Sak nr 606, tegn. nr 27

R 489-2 OMS/lr

VANNLEDNING STEINAN-KOLSTAD GEOTEKNIK VURDERING AV RØRPRESSING FOR KRYSSING MED JERNBANELINJA

VANNLEDNING STEINAN - KOLSTAD
Rørpressing under jernbanelinja

Vedlegg: Grunnforhold ved
krysningsstedet.

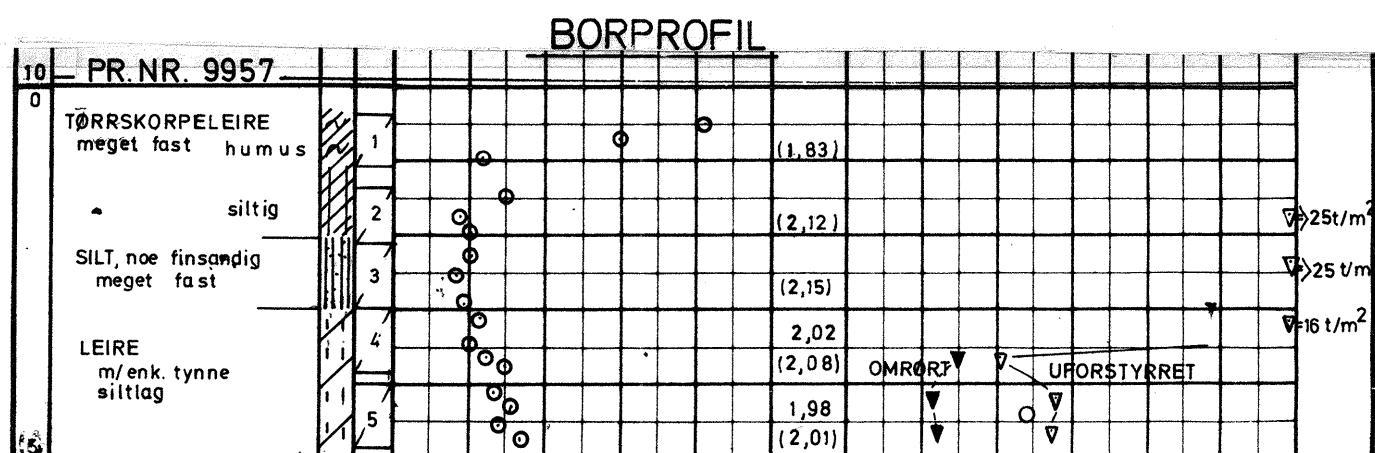
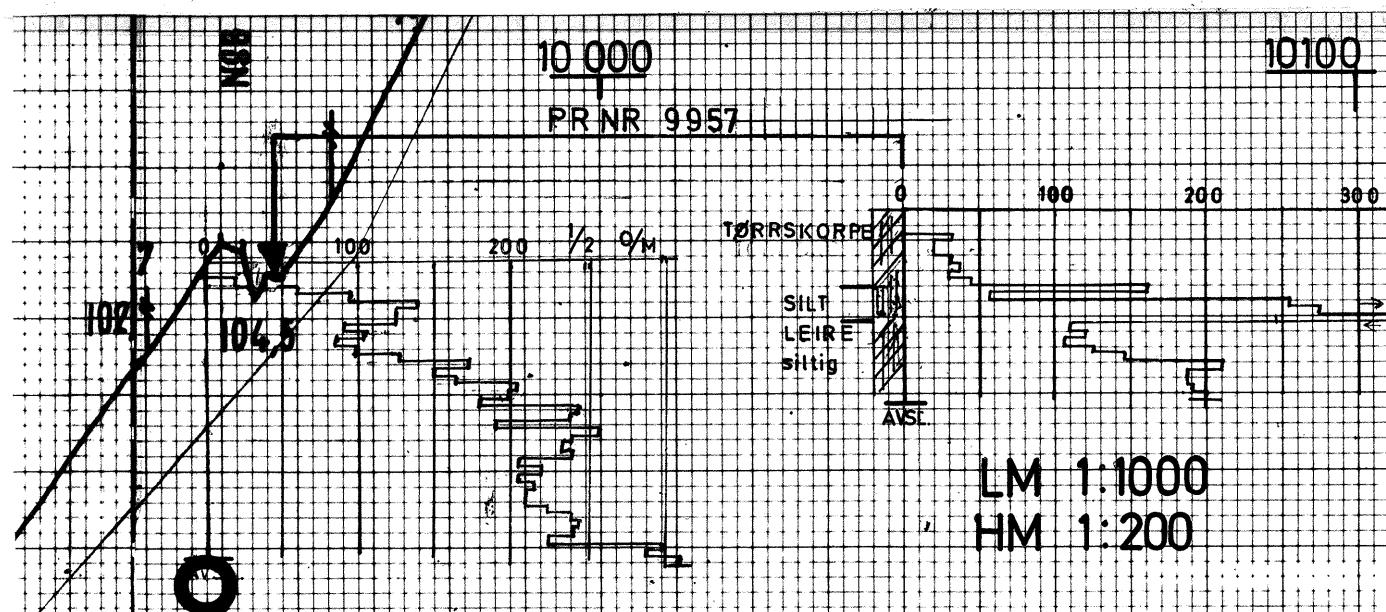
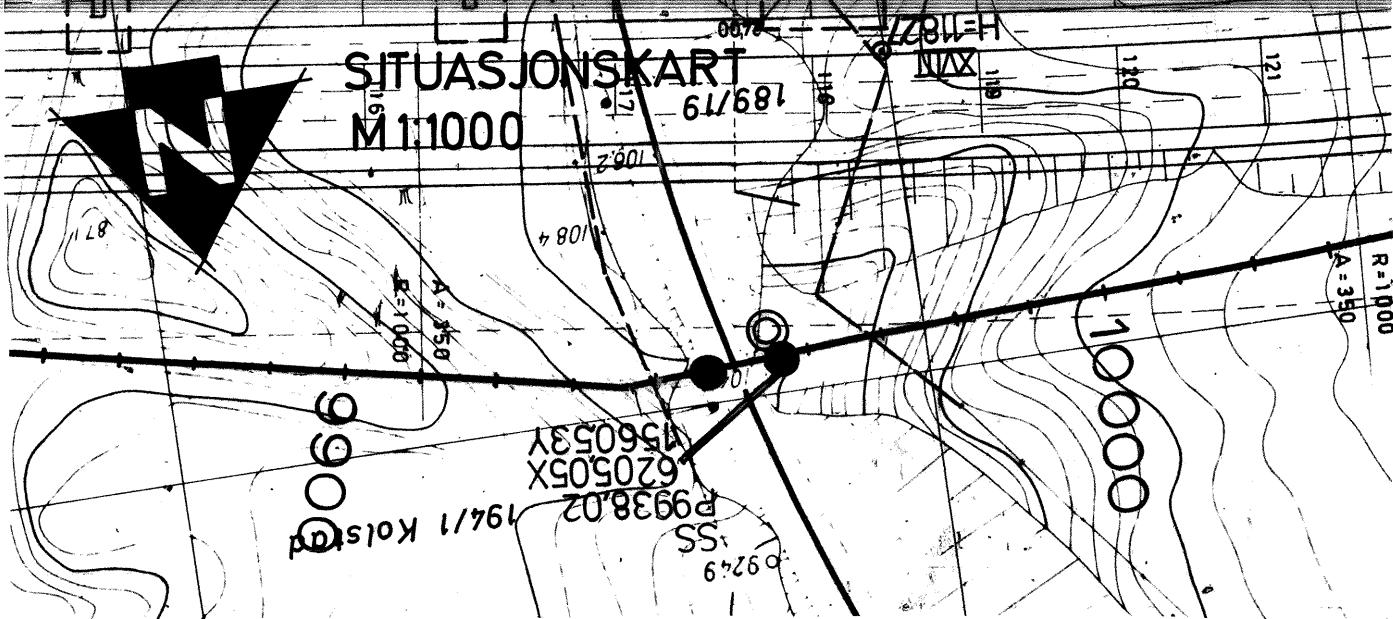
Grunnforholdene ved krysningsstedet kan betegnes som gode. Prøvetaking med NGI 54 mm prøvetaker 7 m vest for ℗ av jernbanesporet viser at grunnen øverst består av ca 2 m fast tørrskorpe over et ca 1 m tykt lag av meget fast lagret silt m/finsand. Under ca 3 m dybde er jordarten middels fast til fast leire med vanninnhold ca 25% og udrenert skjærfasthet 4 - 6 t/m². Dreiesondering 3 m øst for jernbanesporet 2-3 m nord for krysningsstedet indikerer overgang til leire i ca 4 m dybde (kote 100). Grunnvannstanden er ikke målt, men på grunnlag av tidligere undersøkelser for Bjørndalsbrua antas denne å stå i overgangen mellom silt og leire. Boreresultatene er forøvrig vist i vedlegget.

Den skisserte framgangsmåte for gjennomføringen av selve rørpressingen er etter vår mening fullt ut forsvarlig. Med avstivet stålspunt mot skråning og banelegeme til 2 m under bunn av prosjektert pressgrop vil stabiliteten i utgavningsfasen være ivaretatt på betryggende måte.

Utgraving for kummen på østsida av jernbanelinja (pr. 9940) ned til kote +99,5 innebærer et relativt omfattende terrenginngrep. En må her regne med å komme under grunnvannstanden. En uavstivet utgravning med grøfteskråning 1:1 vil kunne gjennomføres ned til grunnvannstanden. Under dette nivå er det ikke tilrådelig å grave uten å slå ned spunt. For å redusere terrenginngrepene foreslås rammet spunt fra terreng i profil 9940 med vanger noen meter bakover langs ledningsgrøften. Mot jernbanelinja må spunten forbindes med en ramme for å hindre innsparkning av de nålene som står rett over røret. Spunten må rammes til dybde minst 3 m under gravenivå.

Med den viste nedplanering av terrenget øst for jernbanelinja vil spunting og utgraving for kummen ved profil 9940 bli vesentlig mindre omfattende. Nedplaneringen innebærer en utslaking av terrenget og vil virke stabilitetsmessig gunstig for skråningen ned fra jernbanen totalt sett.
